Shearwater Teric 固件發行說明

第17版 2020年3月4日

Shearwater Teric 固件版本16發行說明

版本16 2019年5月27日

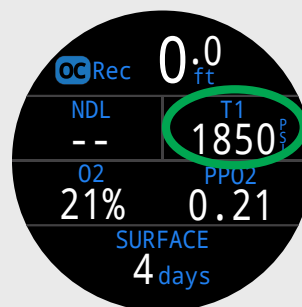
在OC Rec標準佈局中，可使用備用顯示替代TTS的顯示位置（右上）。
